Многоэтажный жилой дом с подземным паркингом ГП-72.106

Архитектурные решения

10101-ИДК23/86-АР/23-72.106- АР3

Разрешение	Обозначение	10101-ИДК23/86-АР/23-72.106- АРЗ
№ 57-25	Наименование объекта строительства	"Комплексная застройка территории, расположенной в границах улиц: Тобольский тракт-Обход города Тюмени (мкр. Губернаторский)" Второй этап

План 1 этажа. Секция 106.3

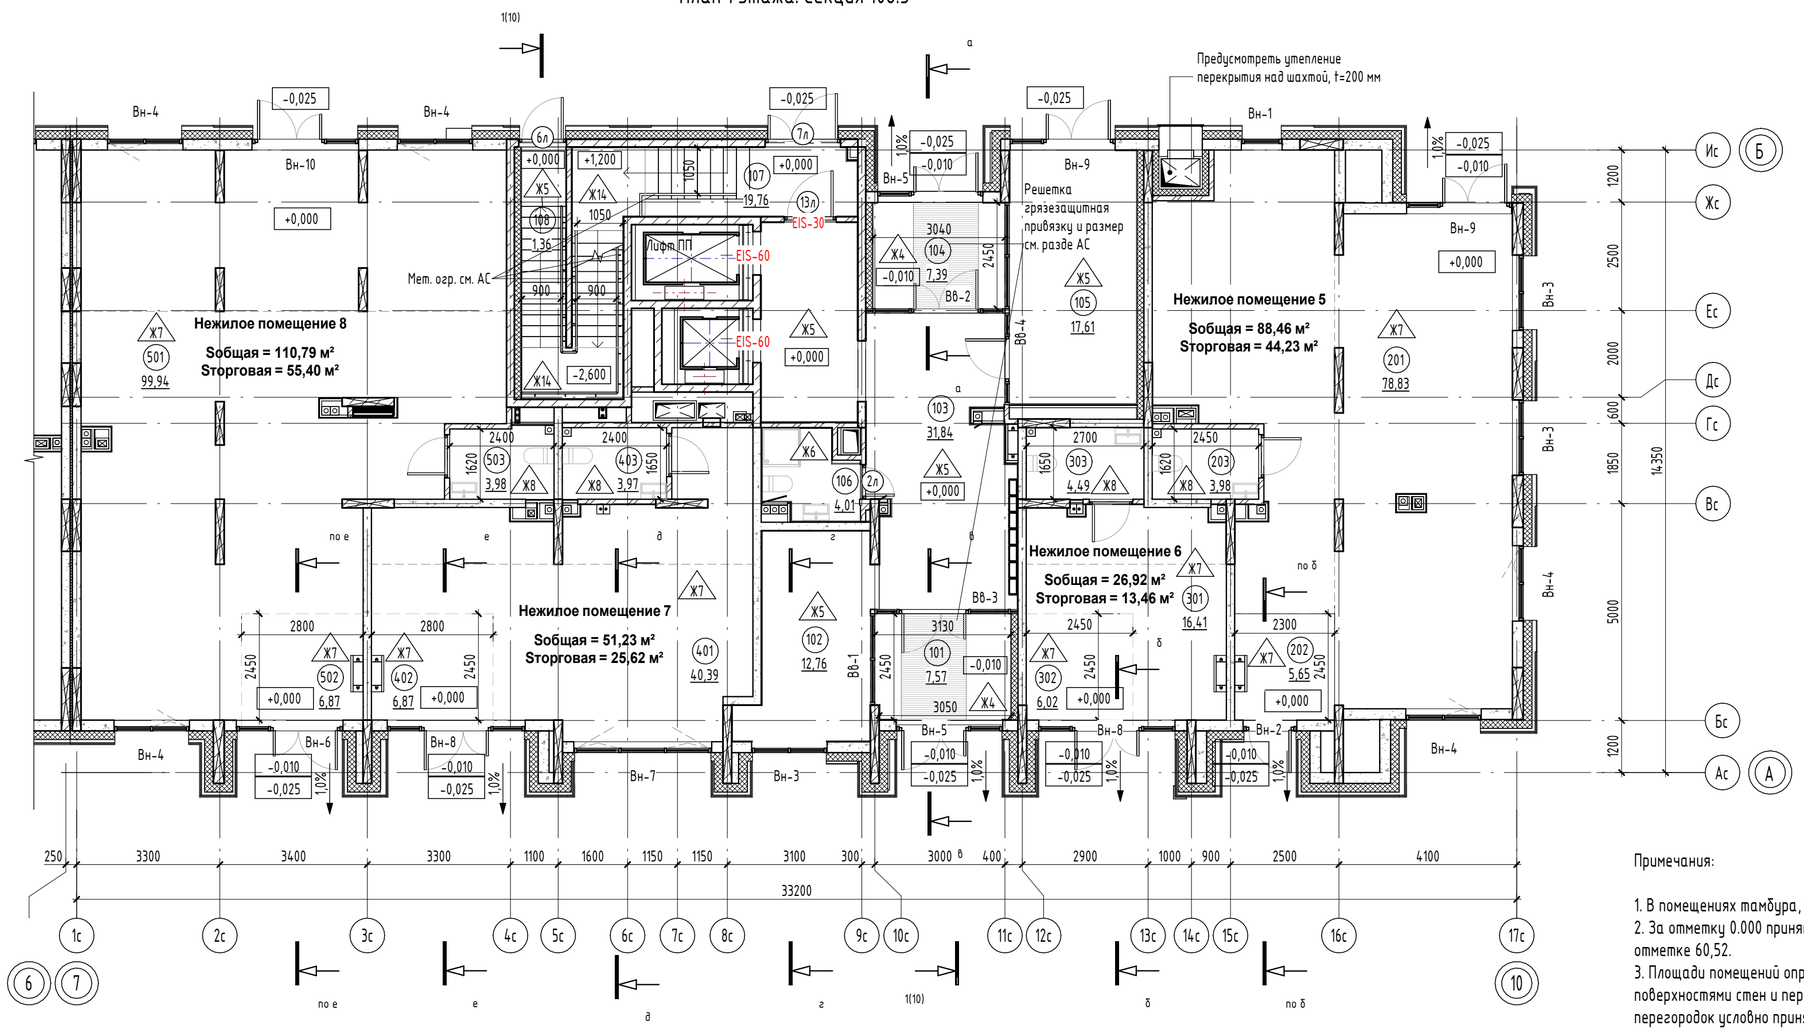
Изм.	Лист	Содержание изменения	Код	Примечание
6	1	В ведомость рабочих чертежей внесены данные об измененных листах	З	Изм.6 (Зам.)
	3, 10.1	Добавлены сечения по входам и нишам 1-го этажа	З	Изм.6 (Нов.)
	13	В балконные блоки ПВХ включен доборный профиль	З	Изм.6 (Зам.)

План кровли. Секция 106.3

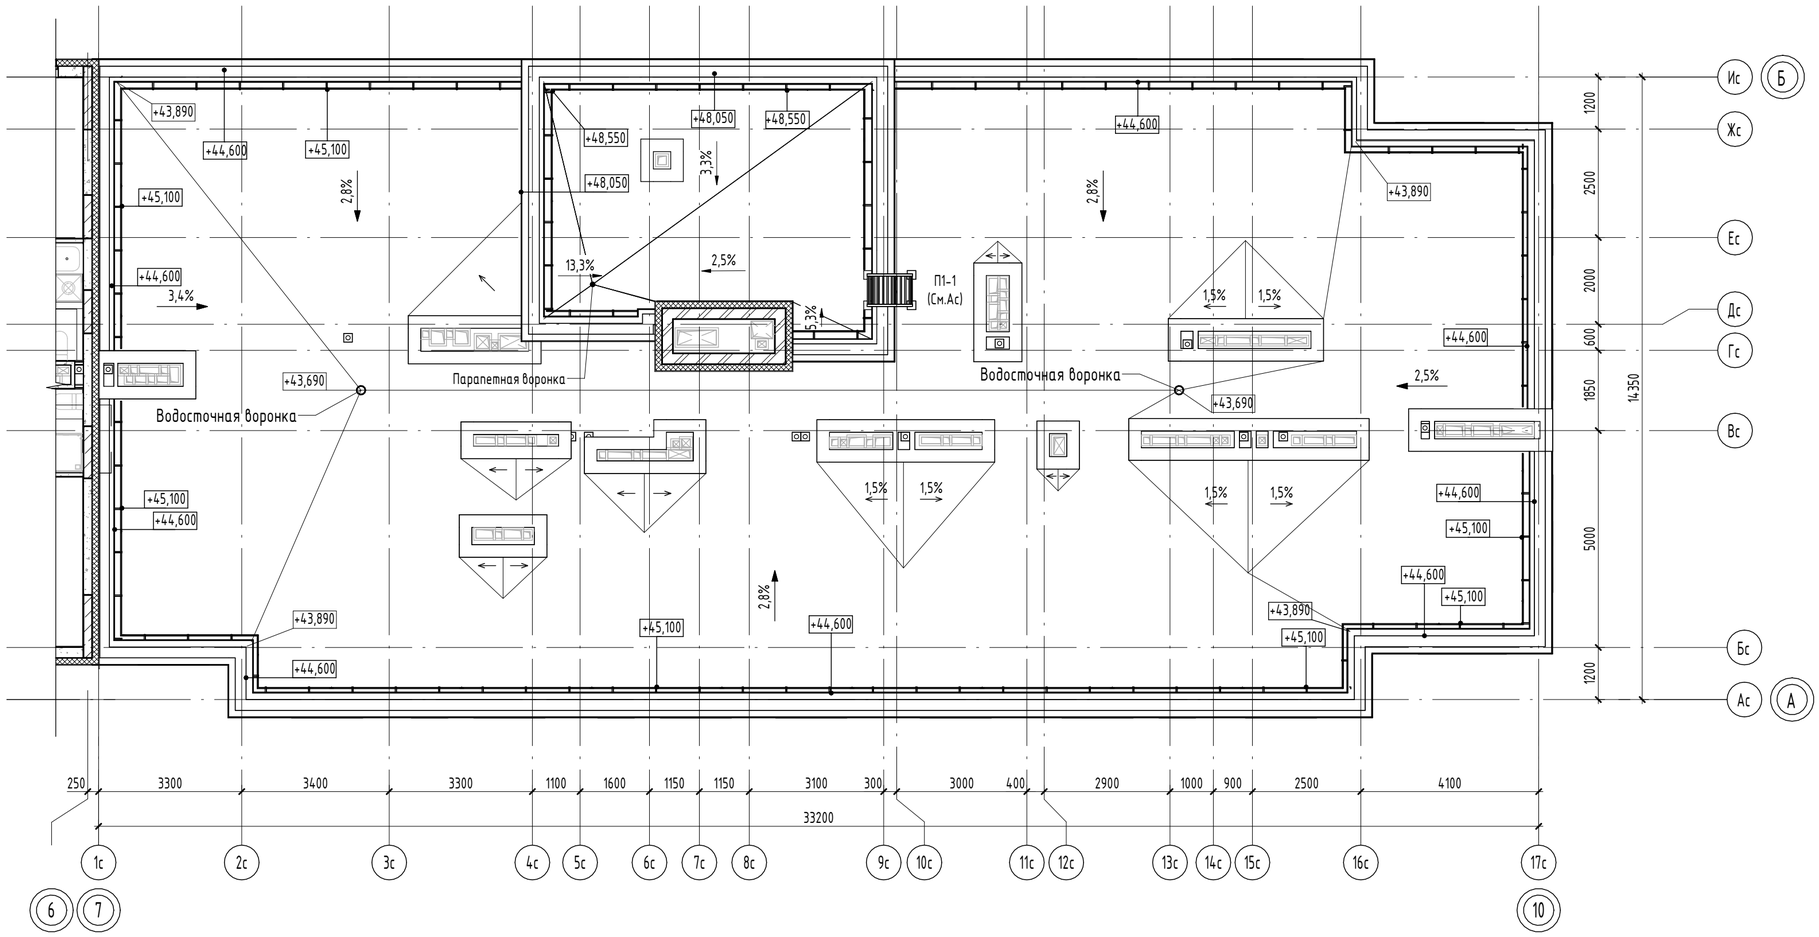
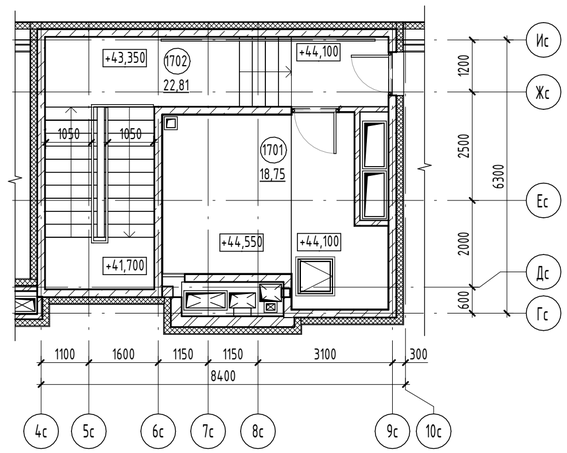
9	Уточнены габаритные размеры вентиляционных шахт	1	Изм.4 (Зам.)
	19-21	По фасадам откорректированы профили	3	Изм.4 (Зам.)
	2,14	Откорректированы двери по категории пожарной безопасности между секциями	4	Изм.4 (Зам.)
	21	Откорректированы габаритные размеры и размещение вентиляционной решётки в уровне первого этажа	4	Изм.4 (Зам.)

Фасад 7-10. Секция 106.3

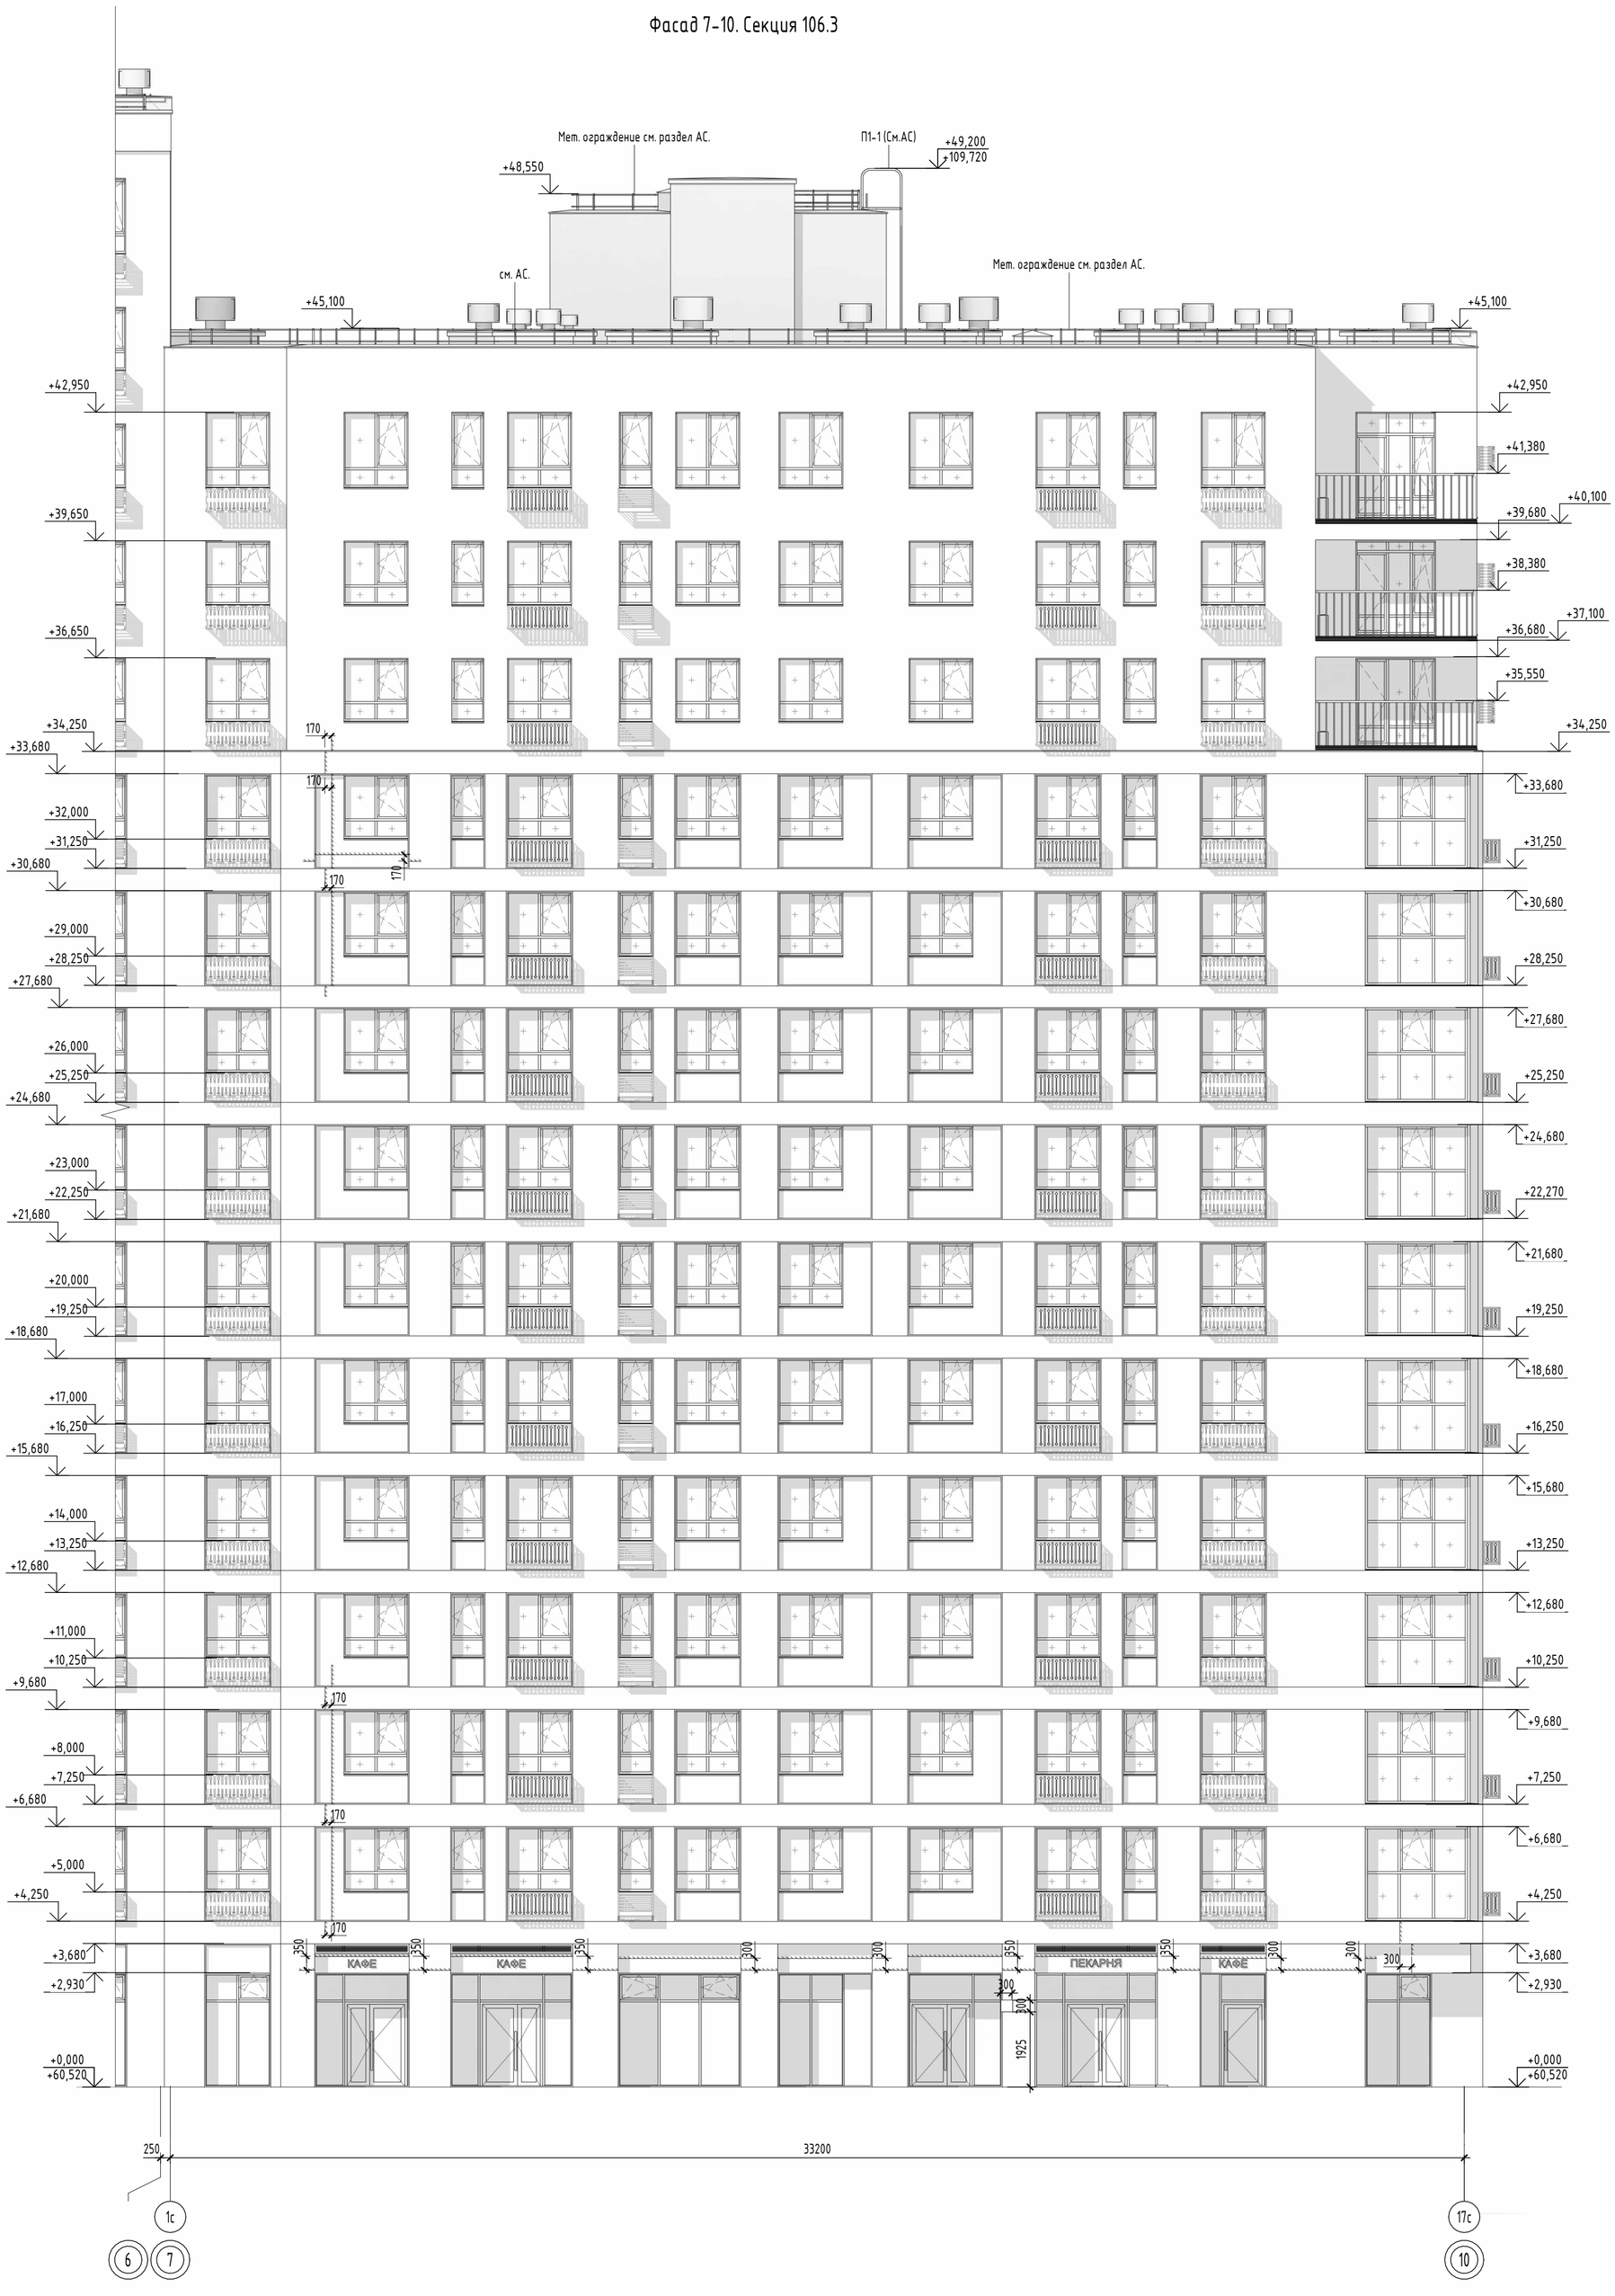
Изм.	Лист	Содержание изменения	Код	Примечание
4	1	Откорректировано примечание в ведомости рабочих чертежей. Откорректировано значение общей площади МОП в ТЭП	1	Изм.4 (Зам.)
	19-21	Изменены площадь и раскладка навесного вентилируемого фасада	3	Изм.4 (Зам.)
	4-8,19-21	Корзины разделены на типы в зависимости от подключения кондиционеров	3	Изм.4 (Зам.)
	10,19-21	Уменьшена высота вентиляционных шахт, показаны монолитные плиты покрытия шахт с дефлекторами	1	Изм.4 (Зам.)
	20,21	На фасадах показаны решётки приточных клапанов	3	Изм.4 (Зам.)
	3-8,19-21	Изменены размеры корзин для кондиционеров	3	Изм.4 (Зам.)
	19-21	Корзины для кондиционеров выполнены уникальными с перфорацией рисунка, имитирующего деревянную резьбу	3	Изм.4 (Зам.)
	12,21	Исключены окна из помещения машинного отделения	2	Изм.4 (Зам.)
	19-21	Ограждения с остеклением заменены на металлические ограждения	3	Изм.4 (Зам.)
	19-21	На балконах показаны металлические отливы	3	Изм.4 (Зам.)

Изм.	Лист	Содержание изменения	Код	Примечание
5	19-21	Откорректировано отображение навигации подъездов и вывесок коммерческих помещений	1	Изм.5 (Зам.)
	6-8, 17-21	Изменены архитектурные решения по устройству открытых балконов, включая корректировку высоты балконных ограждений	1	Изм.5 (Зам.)
	3-8,22	Откорректированы зашивки инженерных шахт, предусмотрено устройство лючков	1	Изм.5 (Зам.)
	22	Добавлен лист с фрагментами планов расположения лючков, разработана спецификация лючков	1	Изм.5 (Нов.)
	4-8	Исключено утепление лифтового холла	1	Изм.5 (Зам.)
	9,10	Откорректирована толщина утеплителя по внутренней стороне основного парапета кровли и парапета лестнично-лифтового узла	4	Изм.5 (Зам.)
	12	В составе витражей лоджий нижние экраны заменены на безопасное закалённое стекло, выполнен усиленный горизонтальный ригель	1	Изм.5 (Зам.)
